高浜発電所原子炉施設保安規定変更認可申請書

高浜発電所原子炉施設保安規定変更前後比較表

図 1 2 1 原子力防災組織図

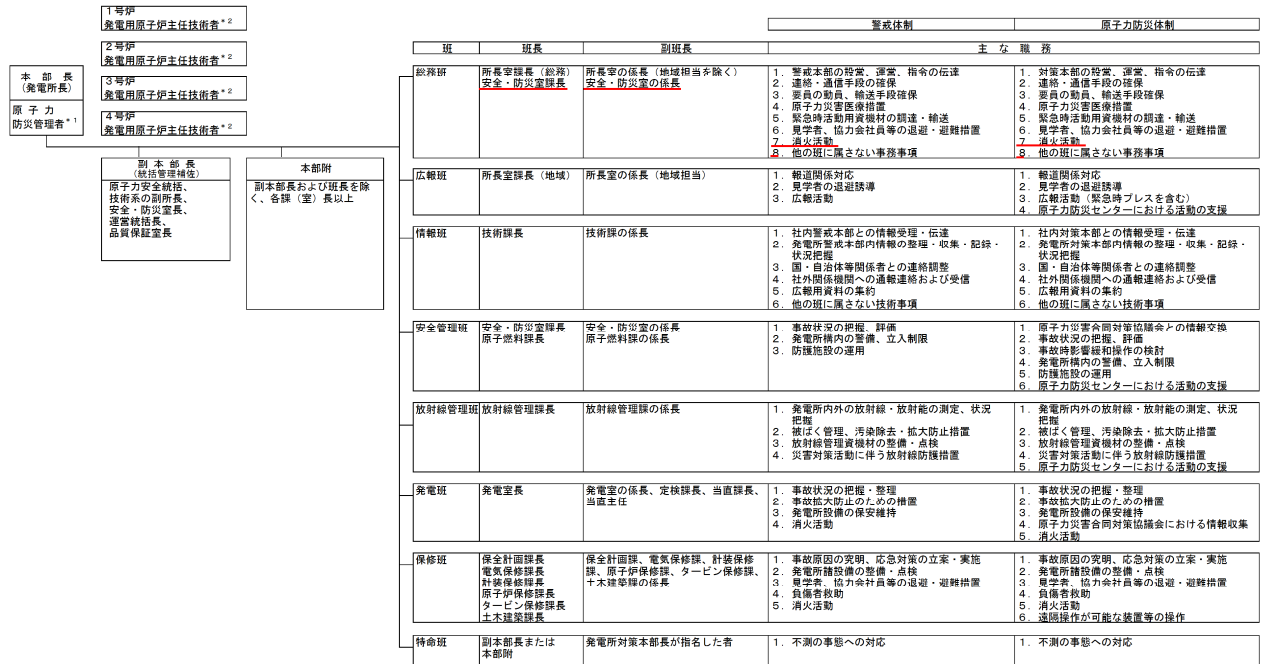
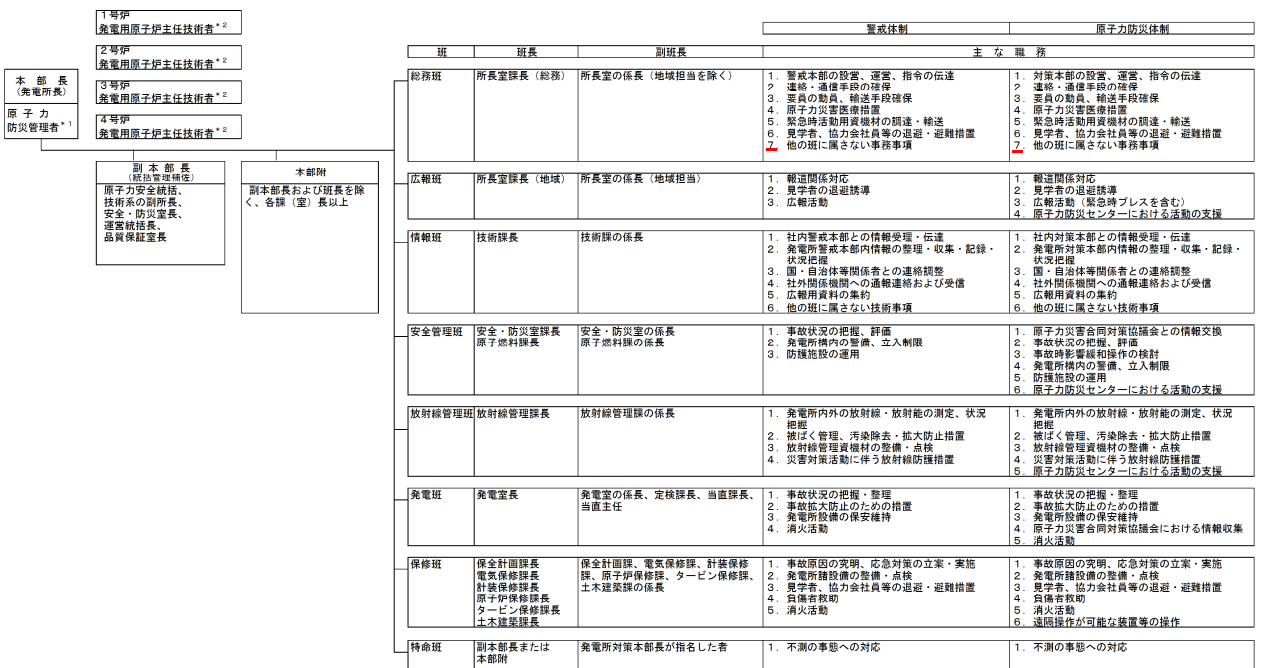
理由 職務分担見直しに伴う変更
